NOTA ZIENSWIJZEN

**Naar aanleiding van het ontwerpbestemmingsplan 'De Buitenplaats' en het
daarbij behorende beeldkwaliteitsplan**

mei 2017
Gemeente Leusden

Weergave profiel behorend bij zienswijze 2 onderdeel 1

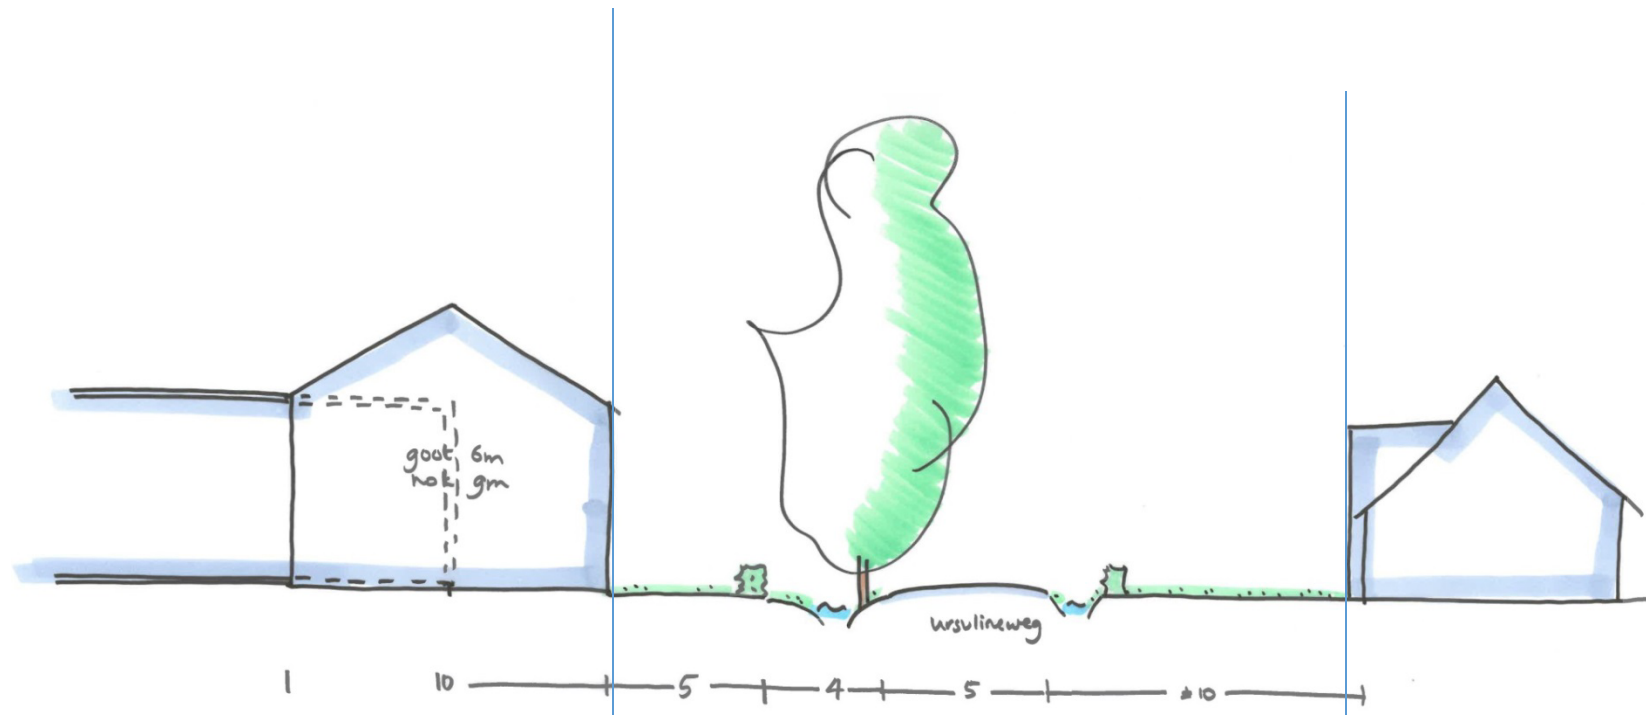
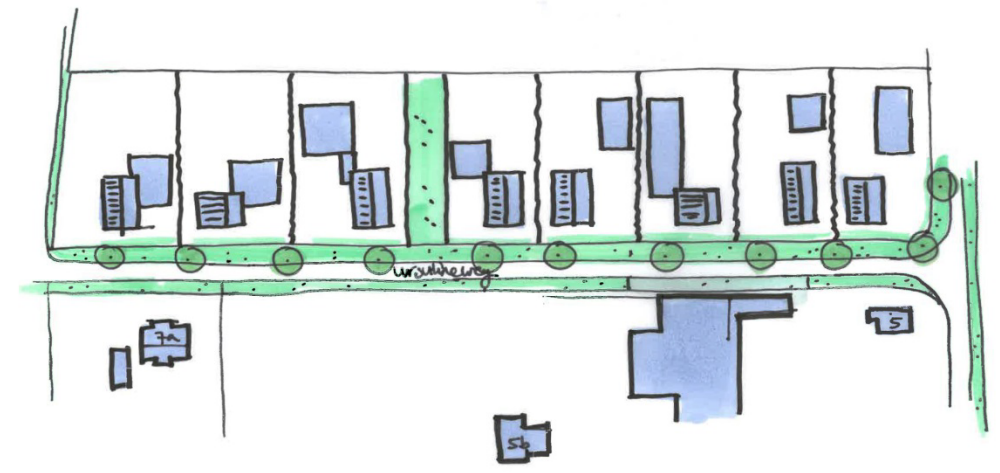
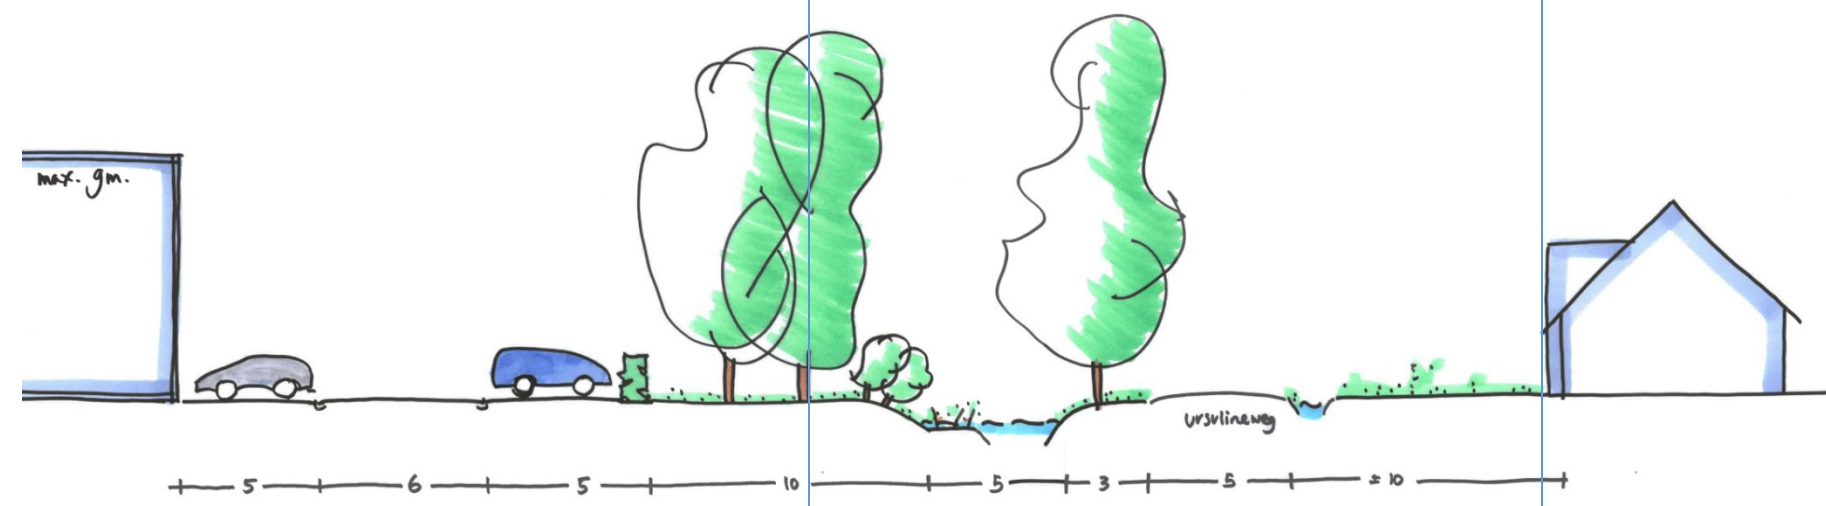
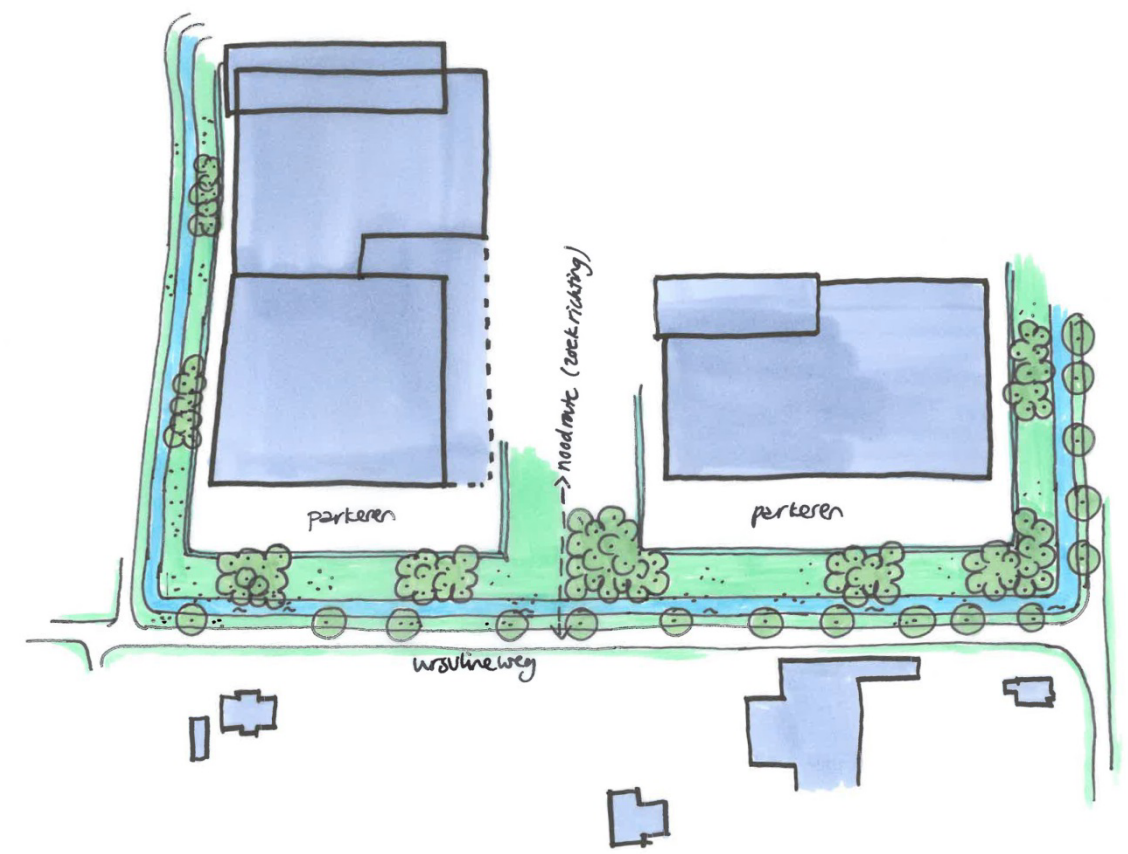
Het vigerende bestemmingsplan 't Spieghel 2010 voorziet in de zuidelijke strook van De Buitenplaats woon-werk kavels met aan de zijde van de Ursulineweg vrijstaande woningen. Wij constateren dat in het Ontwerp de bebouwingsrooilijn naar het noorden verschuift, maar dat binnen het betreffende bouwvlak aaneengesloten volumes van aanzienlijke hoogte en grootte mogelijk zijn. Dit heeft een grote negatieve invloed op de ruimtelijke en beeldkwaliteit waardoor onvoldoende rekening gehouden wordt met de woonkwaliteit langs de Ursulineweg.

In aanvulling op een aanscherping van de beeldkwaliteit is voor voldoende ruimtelijke kwaliteit een groene buffer tussen de Ursulineweg en de bebouwing aan de zuidzijde van De Buitenplaats noodzakelijk. Deze groene buffer zal van aanzienlijke omvang (dichtheid en hoogte) moeten zijn om de effecten van de bebouwing (en parkeren/expeditie) richting de Ursulineweg en de woon-werkkavels op De Plantage te verminderen. Zekerheid op garanties ten aanzien van handhaving op (behoud van) deze groene buffer is vereist.

Overzicht zone, behorend bij zienswijze 3 onderdeel 5.

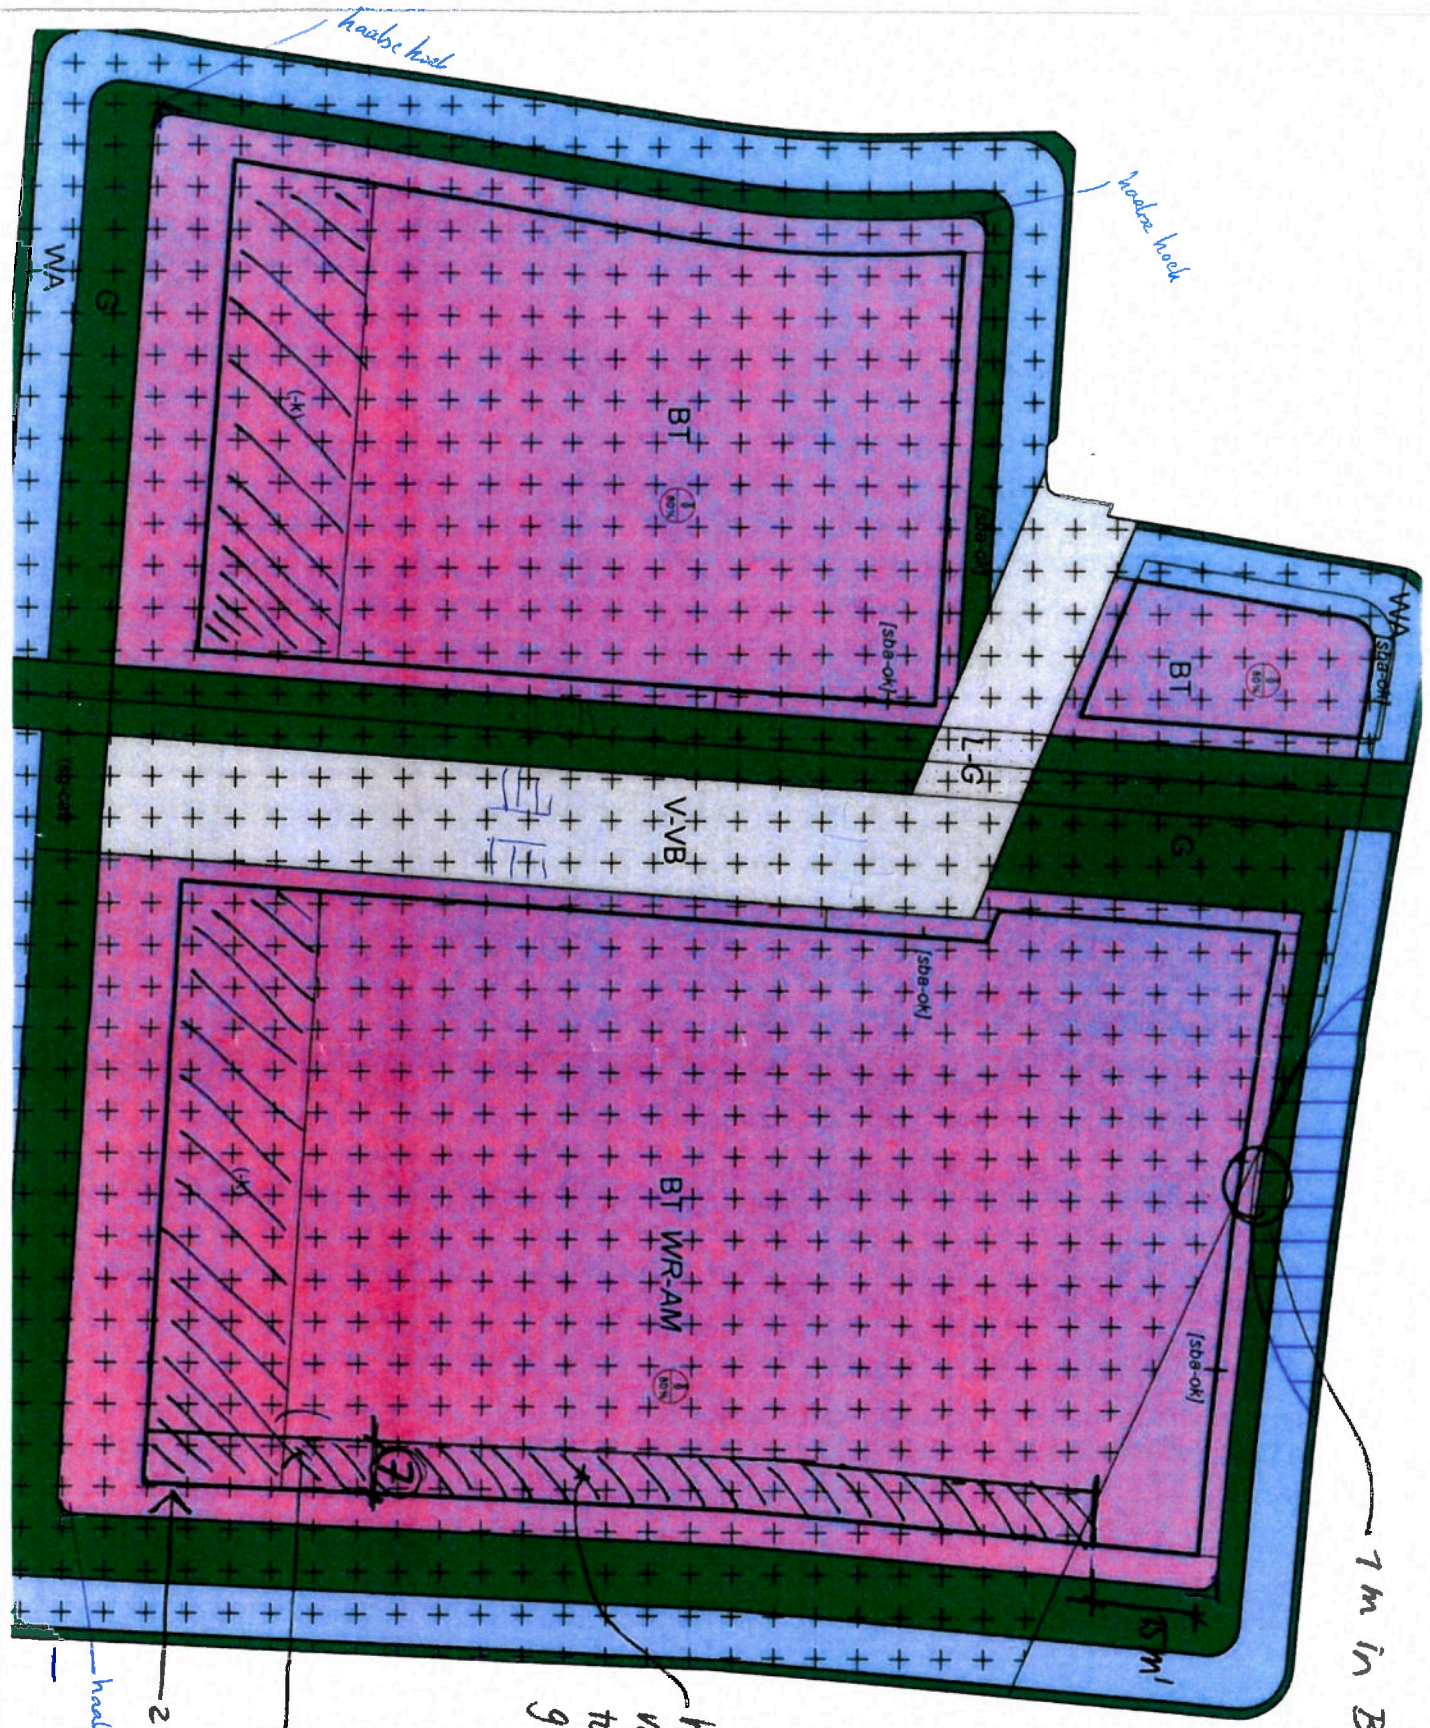
5. De bouwhoogte en kapvorm gaan ook wijzigen. Nu is nog sprake van een kap met een goothoogte van 6 meter en een hoogte van maximaal 9 meter. In het nieuwe plan is een gebouw met plat dak mogelijk met een hoogte van 9 meter waarbij het kantoorgedeelte een hoogte mag bereiken van 16 meter.

2. De oriëntatierichting van de maximale hoogte van 16 meter voor het kantoordeel behorend bij de bedrijfsbebouwing loopt door tot vóór Ursulineweg 8. Dit heeft de nodige schaduwvorming tot gevolg en leidt tot economische planschade. Deze oriëntatierichting dient daarom ruim vóór de hoek Randweg Ursulineweg 8 te stoppen.

Dit punt geeft aanleiding om de verbeelding bij het bestemmingsplan aan te passen. Aan de oostzijde komt een zone van 7 meter breed waar de maximale hoogte 9 meter is.

Dit punt geeft aanleiding om de verbeelding bij het bestemmingsplan aan te passen. Aan de oostzijde komt een zone van 7 meter breed waar de maximale hoogte 9 meter is.
